中部電力

浜岡原子力発電所  
基準津波の策定のうち  
プレート間地震の津波評価について  
(コメント回答)

2021年2月10日

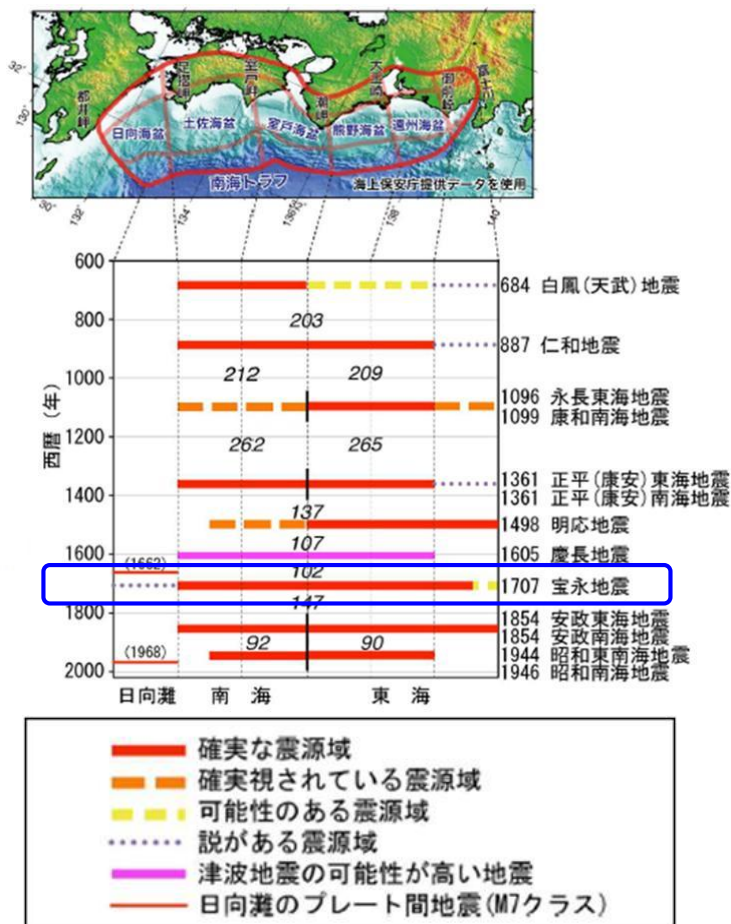
- 痕跡再現モデルについて、敷地が位置する遠州灘沿岸域だけでなく、より広域の沿岸域の津波痕跡を説明できるモデルも検討すること。

- 敷地が位置する遠州灘沿岸域の津波痕跡高を再現した「遠州灘沿岸域の痕跡再現モデル」だけでなく、南海トラフの沿岸域全域で確認されている既往最大規模の宝永地震の津波痕跡高を再現する「南海トラフ広域の痕跡再現モデル」を検討し、両モデルをともに、津波評価のベースとする痕跡再現モデルとすることとした。

遠州灘沿岸域の痕跡再現モデル

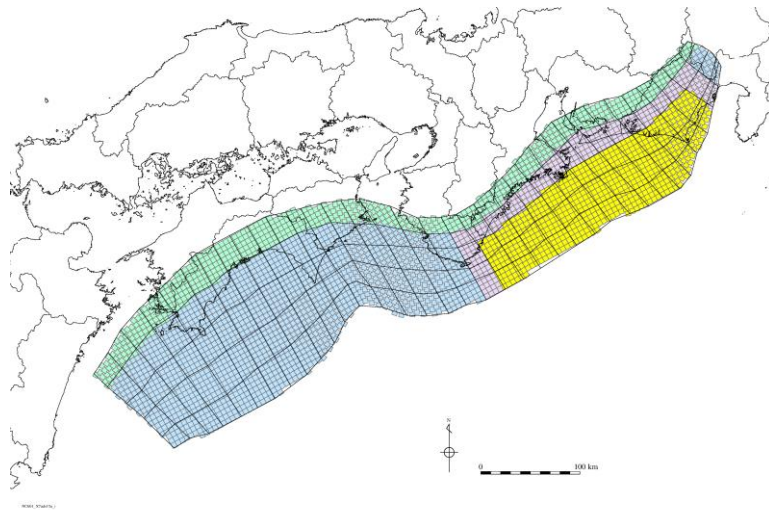
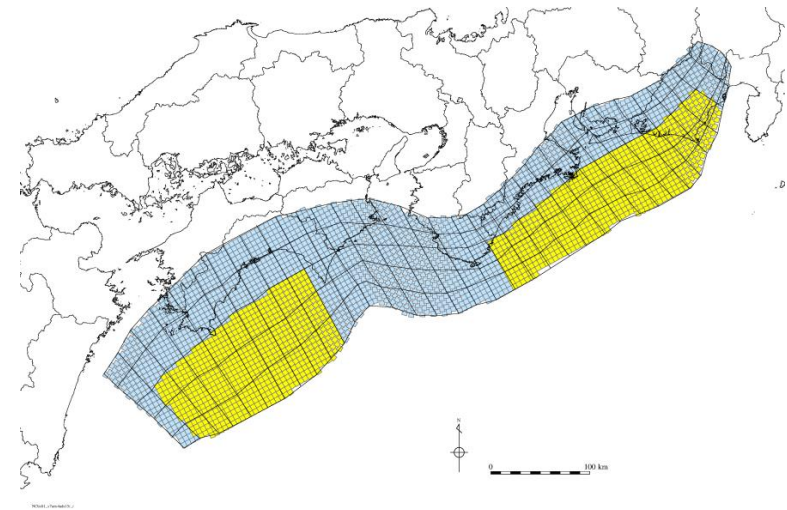
- 痕跡再現モデルについて、敷地が位置する遠州灘沿岸域だけでなく、より広域の沿岸域の津波痕跡を説明できるモデルも検討すること。

- 敷地が位置する遠州灘沿岸域の津波痕跡高を再現した「遠州灘沿岸域の痕跡再現モデル」だけでなく、南海トラフの沿岸域全域で確認されている既往最大規模の宝永地震の津波痕跡高を再現する「南海トラフ広域の痕跡再現モデル」を検討し、両モデルをともに、津波評価のベースとする痕跡再現モデルとすることとした。

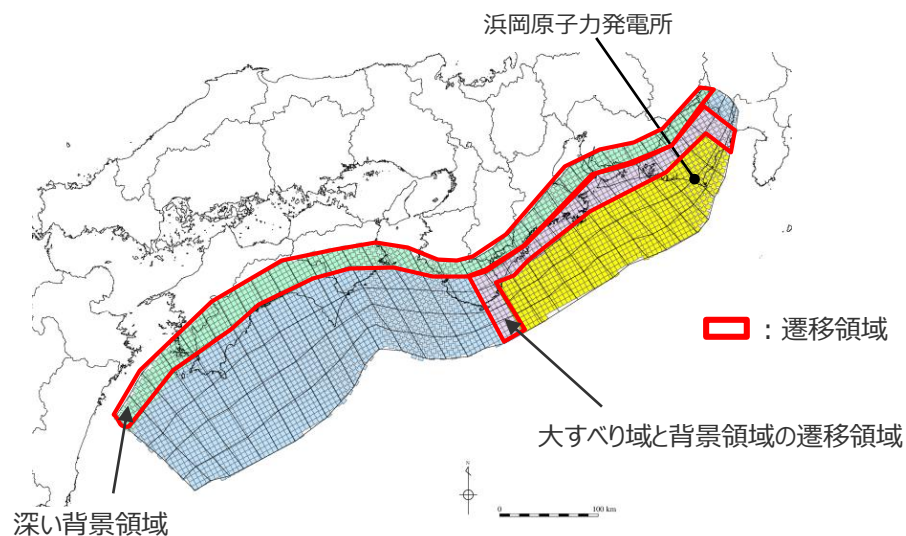
- 津波断層モデルの、大すべり域と背景領域の境界部、および、背景領域と断層下端との境界部に、それぞれ遷移領域を設定することの妥当性を示すこと。

- 痕跡再現モデルおよび検討波源モデルにおける遷移領域（隣り合う領域の中間的なすべり量を持つ領域）は、特性化に伴うすべり量分布の平面的な不連続を段階的なものとし、津波の数値シミュレーションの安定性に影響を与えないよう配慮したものであり、日本海溝において検討されたMw9クラスの津波評価手法でも同様に段階的なすべり量分布が設定されていることを踏まえると、遷移領域を設定して段階的なすべり量分布を設定することは妥当であると評価した。
- また、遷移領域を設定しない津波断層モデルを用いて解析を実施し、遷移領域の有無が津波評価結果に与える影響は小さいことを確認した。
